Bornheim-Merten					
Hochwassersicherer und naturnaher Ausbau des Breitbachs im Zuge der Aufstellung einer Bebauungsplans					
Kostenberechnung					
Projektbearbeiter(in): Stelter / Oberdörfer					
POS	Menge	Einheit	Leistung	EP	GP
Stand: Juli 2022					
1	1	psch	Baustelleneinrichtung	2.000,00 €	2.000,00 €
2	1	psch	Verkehrsabsicherung	2.500,00 €	2.500,00 €
3	1	psch	Wasserhaltung	5.000,00 €	5.000,00 €
4	11	m	Asphaltdecke schneiden	20,00 €	220,00 €
5	45	m ²	Asphalt aufnehmen als Zulage	20,00 €	900,00 €
6	225	m ³	Bodenaushub und Abfuhr Gewässerverrohrung und Kastenprofil	50,00 €	11.250,00 €
7	5	m	Trennen und entfernen vorh. Leitung	25,00 €	125,00 €
8	1	stk	Formstrück (Krümmer) DN 1200 liefern und verlegen	4.000,00 €	4.000,00 €
9	10	m	Rohrleitung DN 1200 B liefern und verlegen	800,00 €	8.000,00 €
10	1	psch	Auslaufbauwerk, Ausführung mit Kleintierschutzgitter (Edelstahl, rostfrei, aufklappbar, verschleißbar) liefern und verlegen	5.000,00 €	5.000,00 €

Plangenehmigung

**Plangenehmigung
für den hochwassersicheren und naturnahen Ausbau
des Breitbachs
in der Stadt Bornheim-Merten
- Stationierung km 1,15 bis km 1,3 -**

BAUVORHABEN: **Bornheim-Merten**
Hochwassersicherer und naturnaher Ausbau

DARSTELLUNG: **Lageplan**

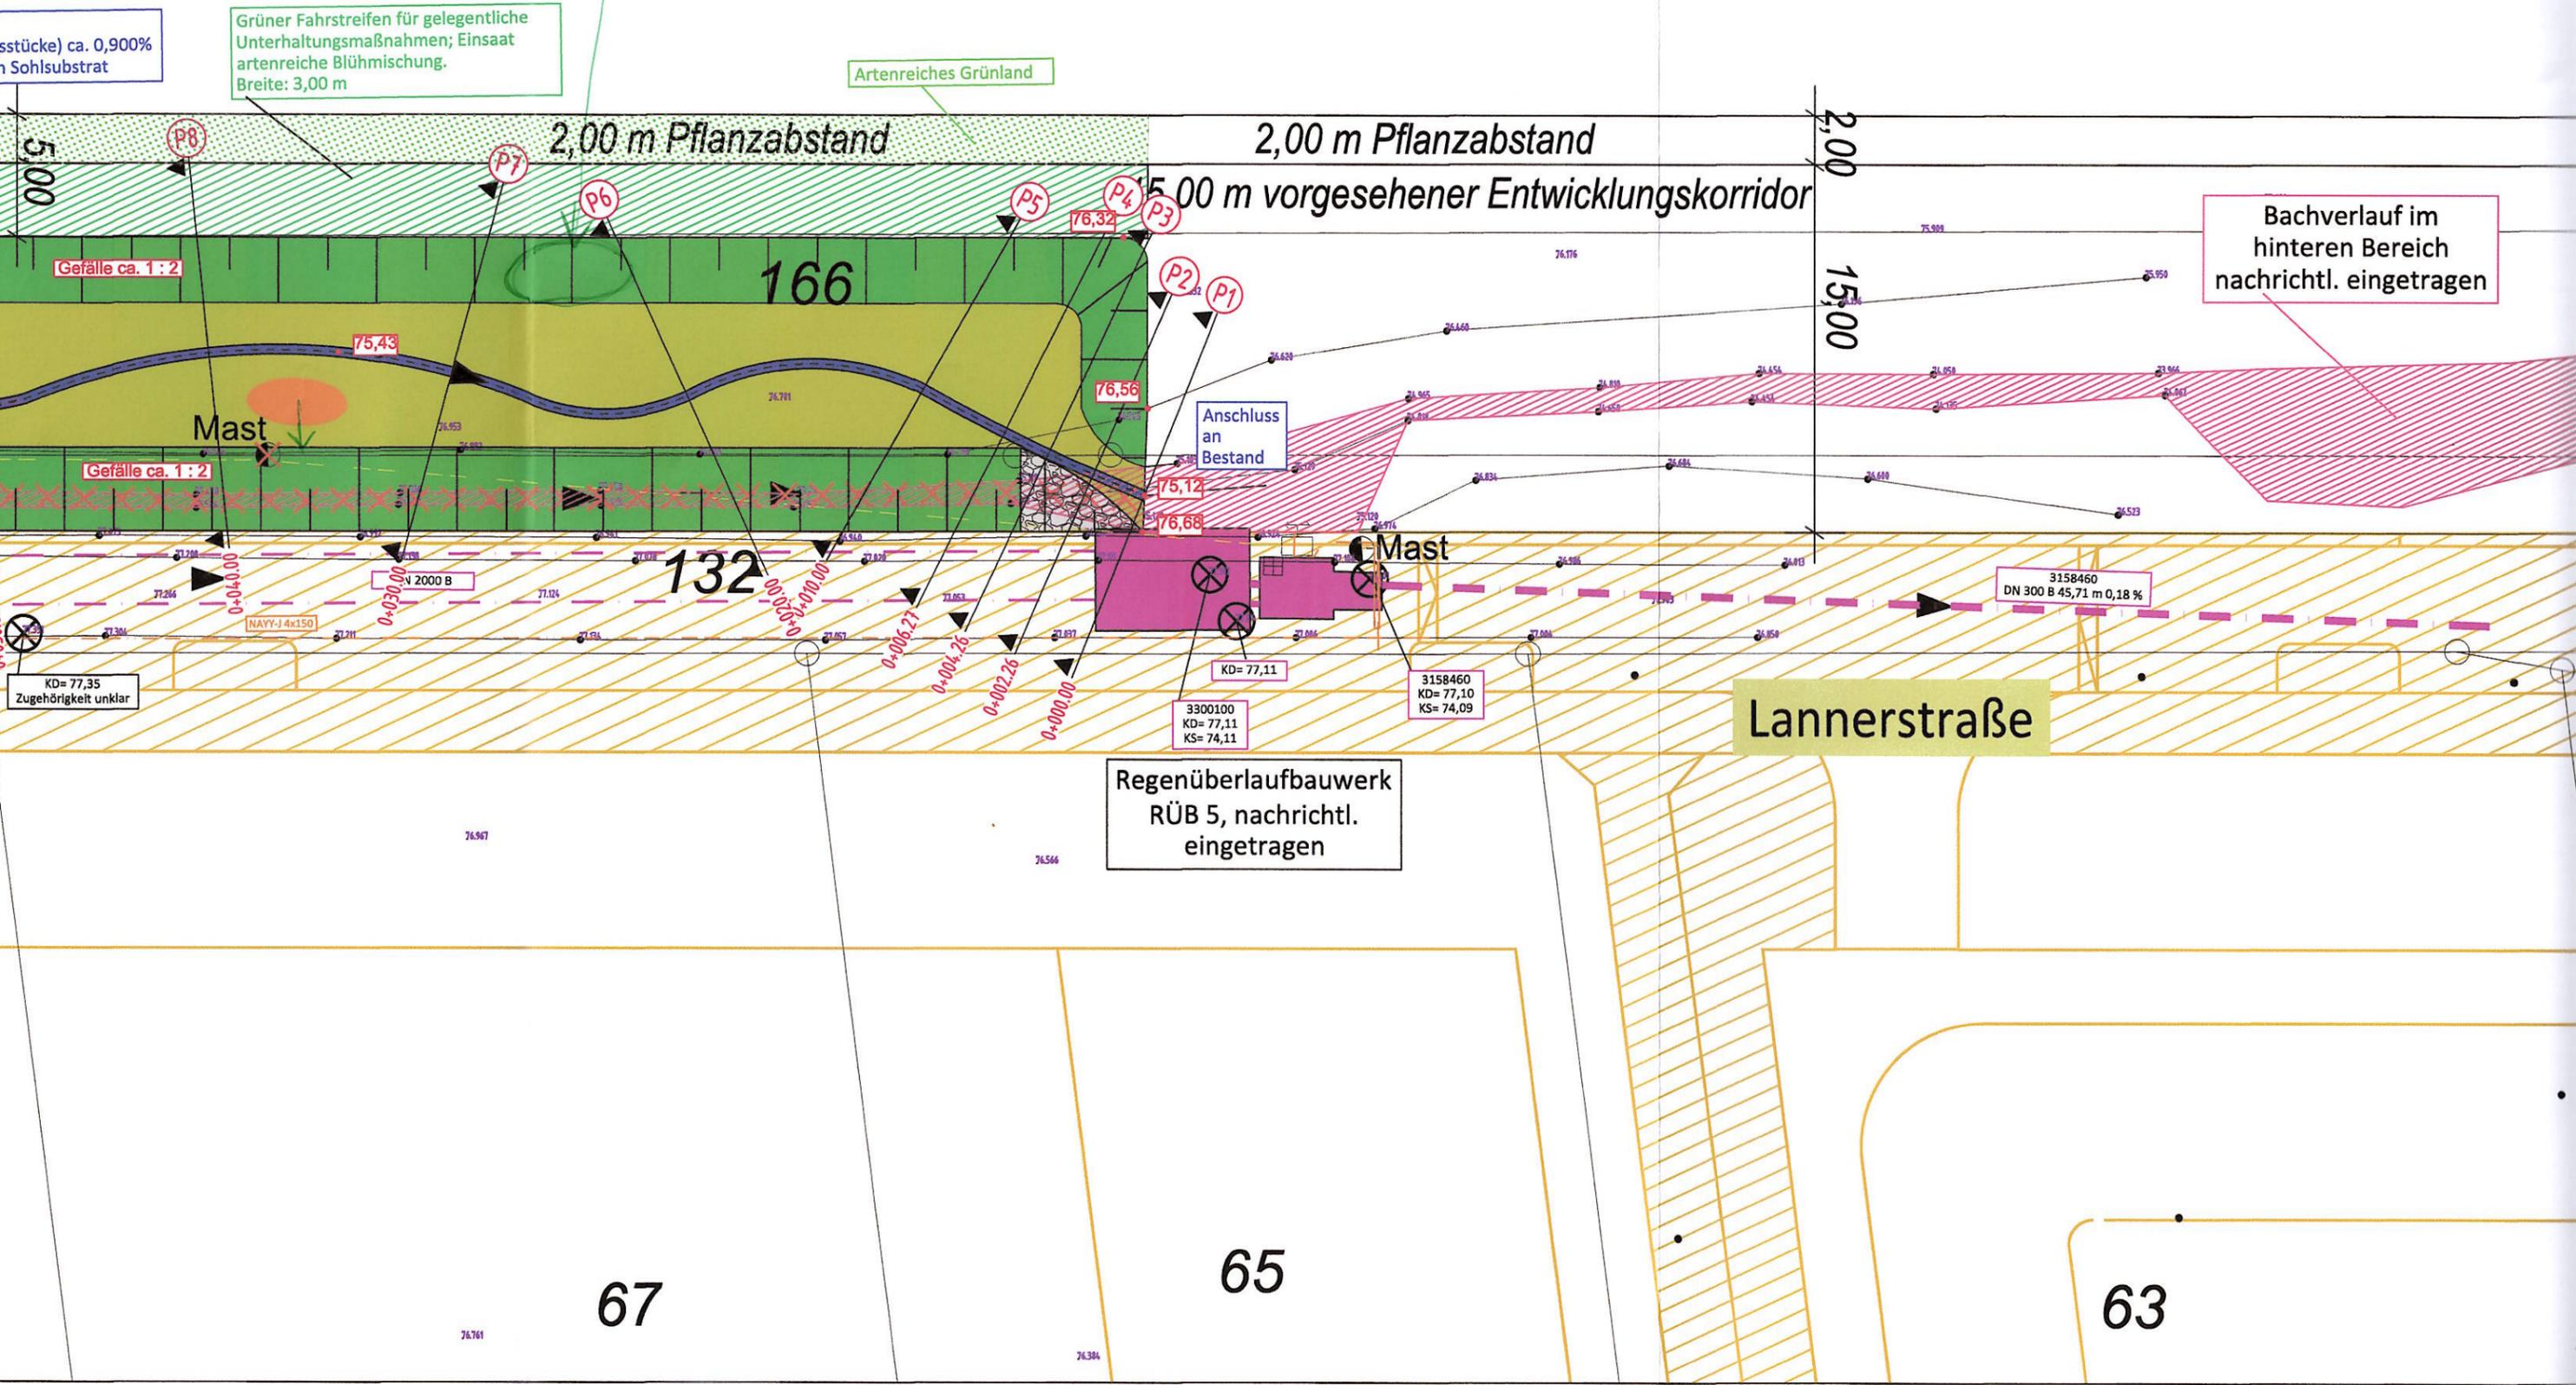
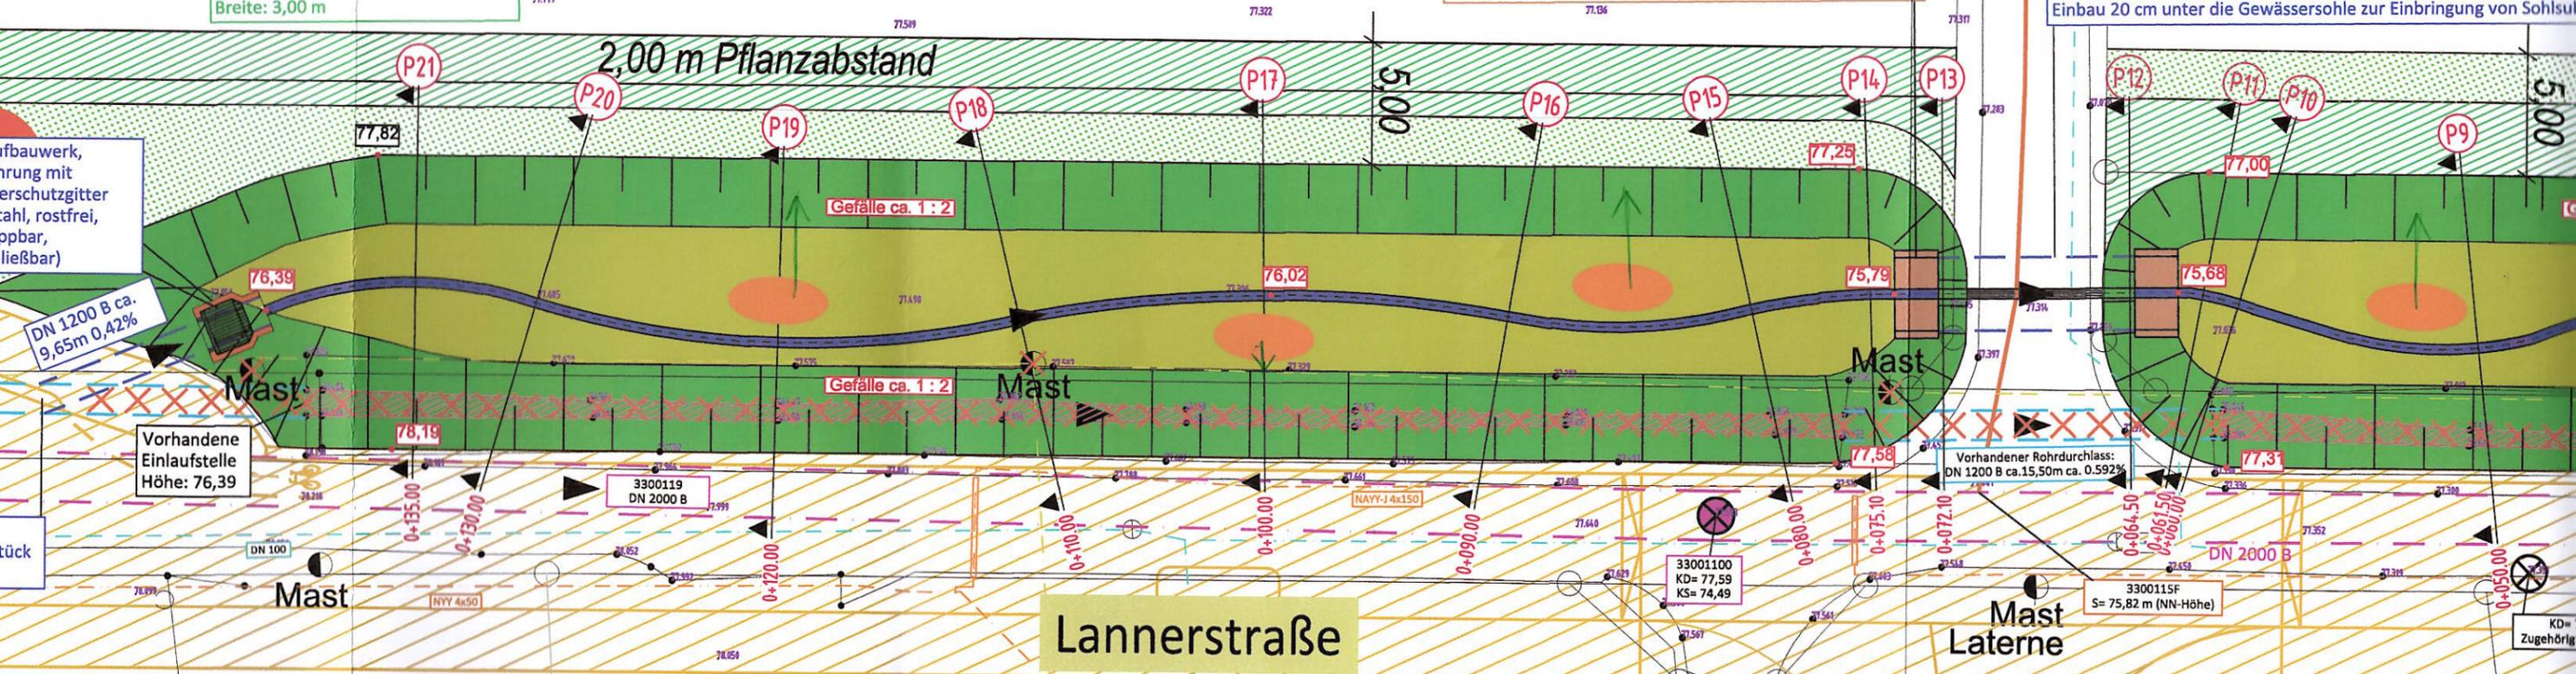
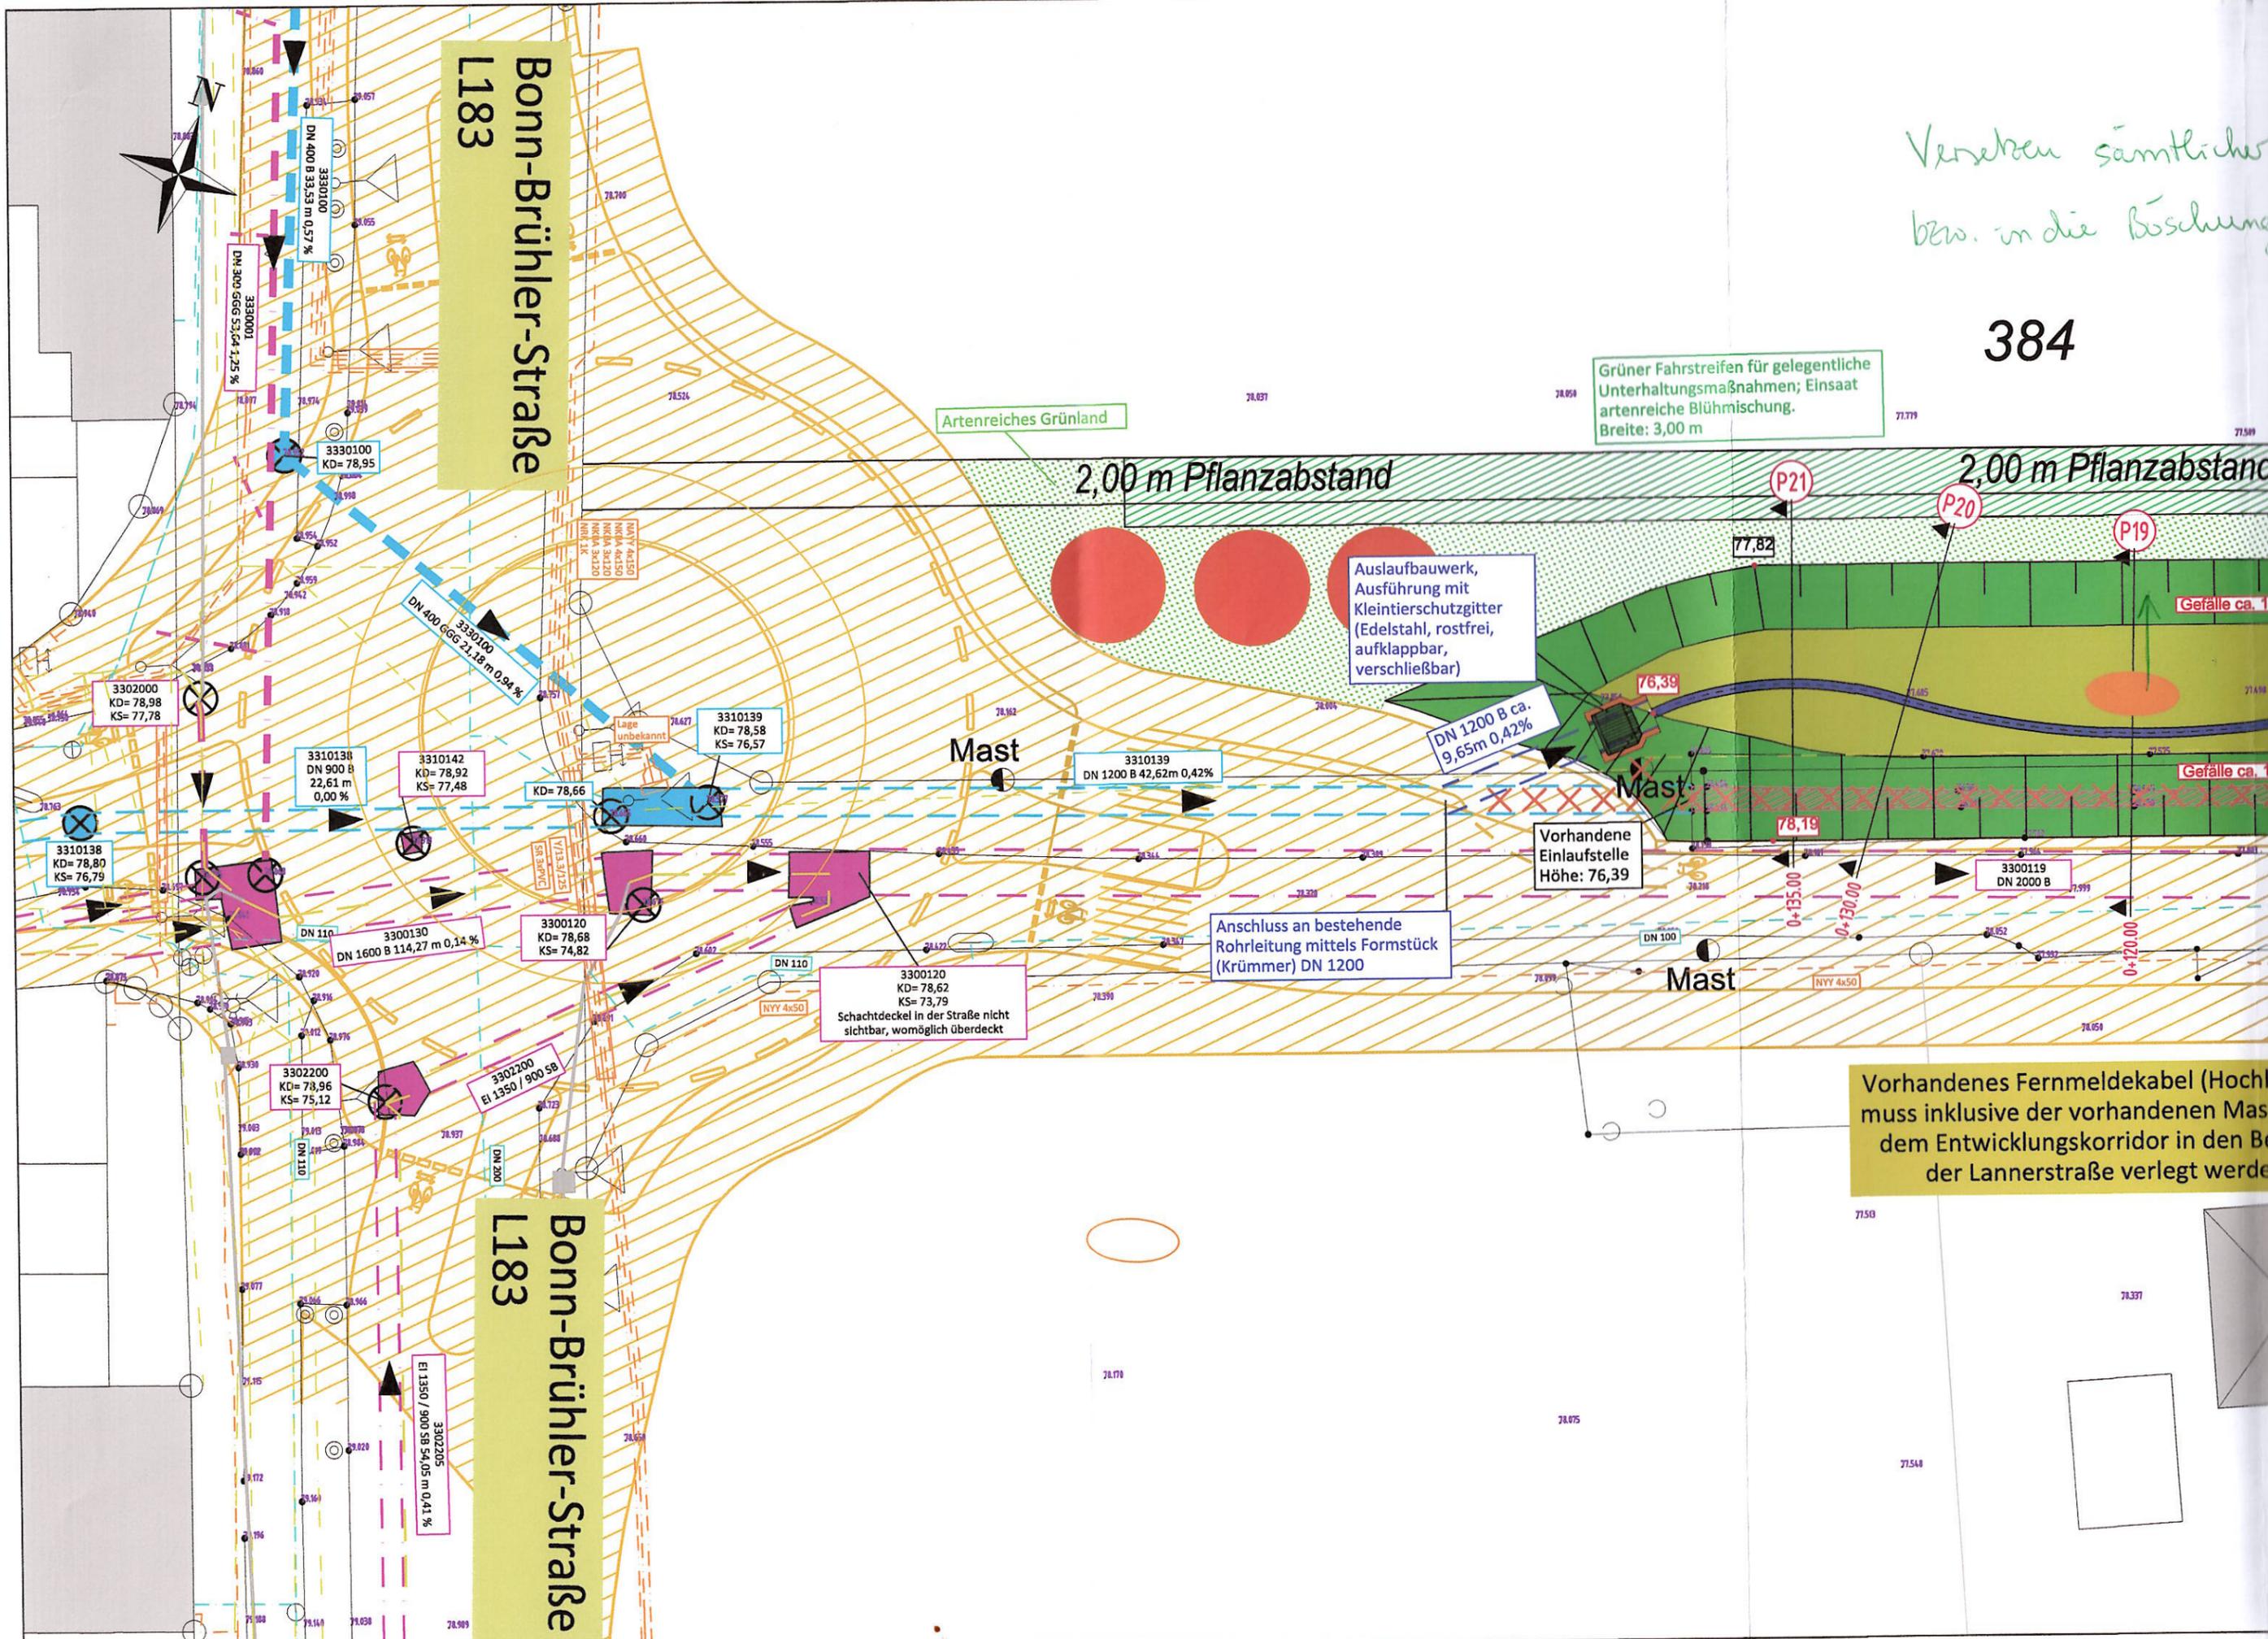
Zusätzliche Pflanzinsel im nördliche Böschung.
S. Auflage Nr. 3.1.14c

Verseben sämtlicher Pflanzinseln an den Böschungsfuß
bzw. in die Böschung. S. Auflage Nr. 3.4.3

Versetzen sämtlicher
bzw. in die Böschung

- 3.1.13.** Der Betrieb der vorhandenen Kommunikationsleitungen ist zu gewährleisten.
- 3.1.14.** Mindestens eine weitere Pflanzinsel ist östlich der geplanten Inseln in der nördlichen Böschung zu etablieren (s. Grüneintragung Lageplan).

Aufgrund des Maßnahmenziels hochwassersicherer Ausbau des Breitbachs sind die geplanten Pflanzinseln aus der Sekundäraue und damit mittig aus dem Gewässerprofil heraus an den Böschungsfuß und die Böschung zu setzen. Die beantragten Standorte führen erfahrungsgemäß zu einer schnellen Einengung des Abflussprofils im Hochwasserfall und damit einhergehend zu einer ungewünschten, intensiven Unterhaltung. Die geplante, östlichste Pflanzinsel liegt mehr als 30 m vor der östlichen Plangrenze. Eine weitere Pflanzinsel ist daher als Lückenschluss östlich der geplanten Pflanzinseln, etwa auf halber Strecke bis zum Renaturierungsende in die nördliche Böschung zu setzen, um eine ausreichende Beschattung des Gewässers sicherzustellen.
